Monsieur le commissaire enquêteur, j'aimerais vous faire part de mes inquiétudes vis-à-vis du projet de BORALEX, sur la création d'un parc de 6 éoliennes sur les communes de Lucy le Bocage et Marigny en Orxois. Ces éoliennes, selon les documents du projet, auront une hauteur de 180 m et une puissance de 3,45 à 3,9 MW.

Voici mes objections concernant ce projet éoliens :

Figure 2. Calcul de la distance entre l'élevage de poules pondeuses Label Rouge de la Ferme de Larget et l'éolienne E05

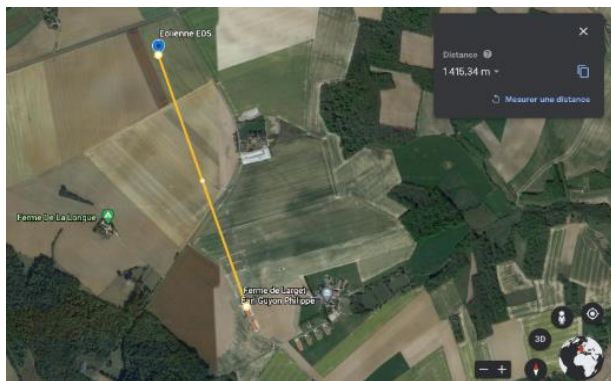
Je suis plus que déçu de voir que BORALEX ne considère la présence d'aucun élevage à proximité de la zone d'implantation. En effet, une simple recherche sur Google Earth permet de voir la présence de parcours de poulets de chair et poules pondeuses Label Rouge à moins de 1 400 m des futures éoliennes (élevage de Philippe GUYON et Valentin GUYON).

Celles-ci montrent des résultats inquiétants avec une éolienne d'une puissance nominale de 2 MW. Ici, on parle de 3 éoliennes d'une puissance nominale de 3,9 MW, soit un parc de de près de 12 MW à proximité de cet élevage.

Le premier souci de ces éleveurs est le bien-être de leurs animaux, c'est pourquoi ils ont décidé de produire des volailles sortant en plein air, avec le respect d'un cahier des charges strictes. Demain, les éoliennes de BORALEX créeront des nuisances sonores, visuels, et des possibles courants électriques induits chez les animaux. Où est le bien-être animal ici ? Comment vont réagir les volailles ? Quid du bien-être des volailles lorsqu'elles vont recevoir des flashes (2 flashes obligatoires sur les éoliennes de 180 m de haut) dans les bâtiments la nuit ! Etouffements, baisse du taux de pontes, baisse de GMQ (gain moyen quotidien, en kg) des poulets de chair, pontes hors des nids et autres dégradations sont à prévoir...

Qu'est-ce qui garantit aux éleveurs un maintien des performances ? S'il y a des baisses de performances, et donc de chiffres d'affaire pour ces éleveurs, qui va le prendre en charge.

Carte 9 - Synthèse du risque de projection de pale ou fragment de pale E04 à E06 (rayon de 500 m autour de l'aérogénérateur)

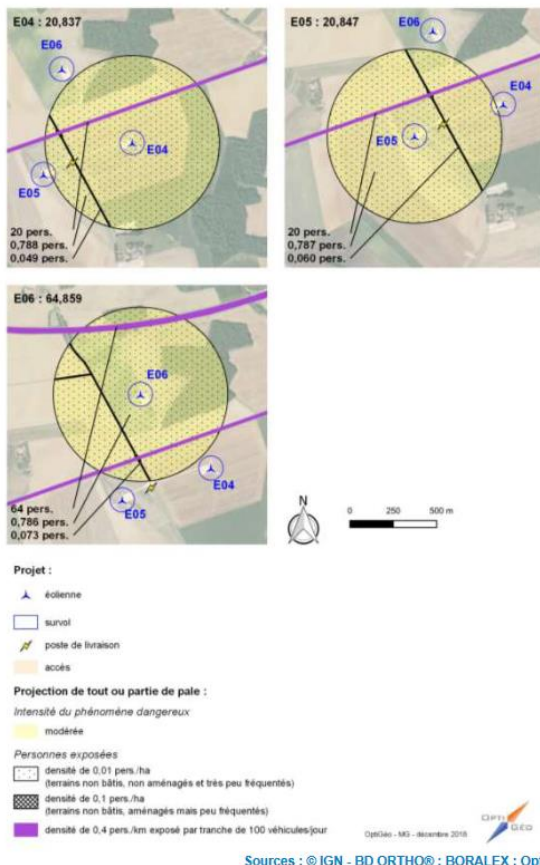
A vous de juger par vous-même de ces éléments...mais encore une fois, BORALEX minimise les risques... D'autant plus quand nous savons qu'une pàle s'est effondrée dans le parc éolien voisin de la Picoterie. En plus des nuisances, ce projet met en danger des vies humaines. L'avis de la voirie départemental est bien évidemment défavorable, car BORALEX ne respecte pas la réglementation d'une distance minimale de 2 fois la hauteur de l'éolienne en bout de pàle.

Carte 11 - Synthèse du risque de projection de glace E04 à E06 (rayon de 375 m autour de l'aérogénérateur)

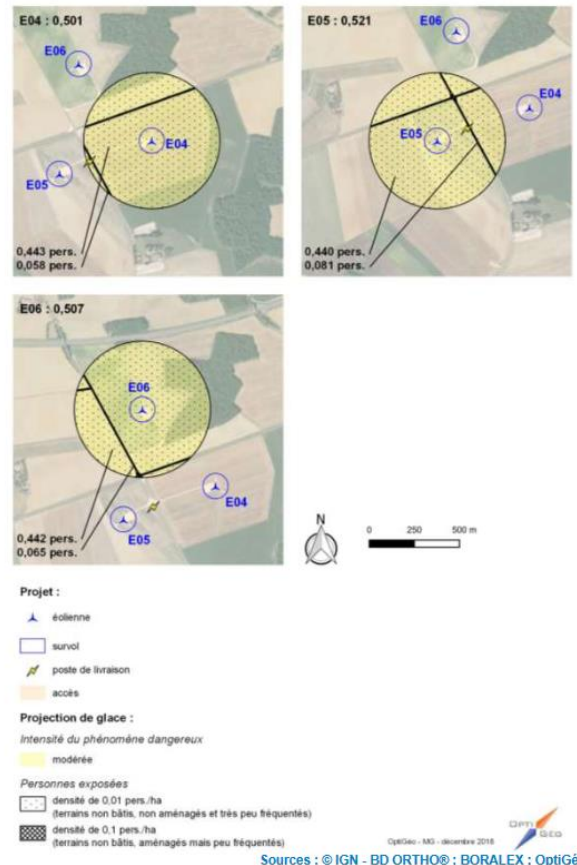
En effet, le risque de chute de glace présente une probabilité importante, puisque supérieure à 10^{-2} , mais son niveau de gravité est modéré dans la mesure où le nombre de personnes permanentes présentes dans la zone d'effet est particulièrement faible, en particulier en hiver.

Le risque de chute de glace est considéré comme modéré, et pourtant, des milliers de voitures passent chaque jour sur la départementale où se trouve des risques de chute de glace. Qui sera responsable le jour où il y aura un accident portant atteinte à l'intégrité de la personne ? BORALEX ? Personne ?

Principe des rapports d'échelle entre l'éolien et les autres éléments verticaux dans le paysage (source Agence Epure Paysage).

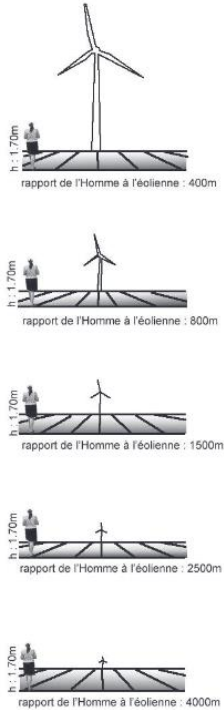
Pourquoi BORALEX ne met pas dans les rapports d'échelle ci-dessous les futures éoliennes de 180 m de haut ? Elle en a honte ?

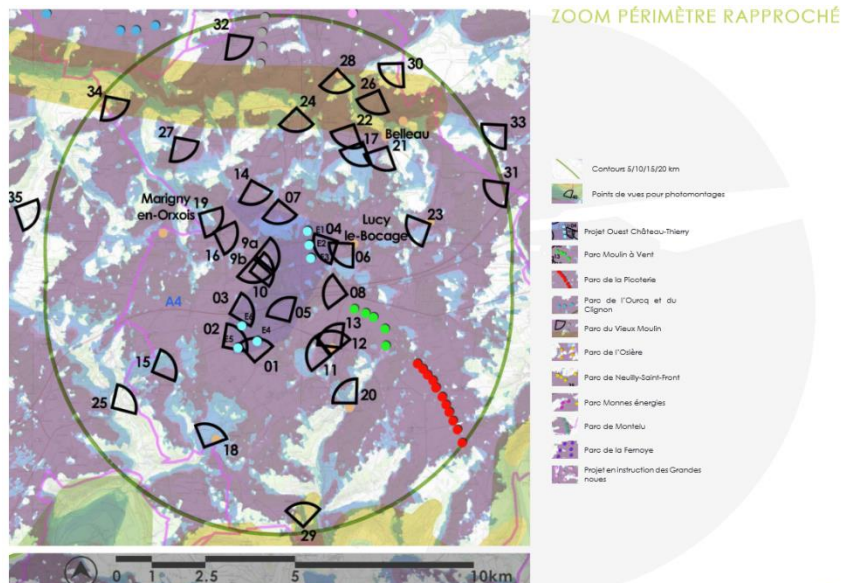
Tout est fait dans ce dossier pour minimiser les impacts. Il est de même pour les nuisances visuelles. Les photomontages sont faits en sorte de ne pas voir l'impact des éoliennes.

Pas de photomontage depuis la ferme de la Longue, ni depuis la ferme de Larget, ni depuis Charly sur Marne avec la sublime vue du cirque viticole de Charly sur Marne (cf. ci-dessous).

Pour les photomontages qui ont été réalisés, tout est fait par BORALEX pour le faire en un point où la végétation cache l'éolienne, ou pour aligner l'éolienne avec les éléments du décors (poteaux électrique, voire même bâtiment devant par exemple), ou pour ne pas montrer la totalité de l'éolienne (vue que sur le mats). Voici quelques exemples ci-dessous.

Je demande donc à ce que les photomontages soient refaits en totalité, objectivement et avec de bonnes estimations d'échelle pour le lecteur. Je demande également que des photomontages soient faits depuis les vignobles en fonction des profils altimétriques de la zone, et des points où les éoliennes pourraient d'avérer visibles.
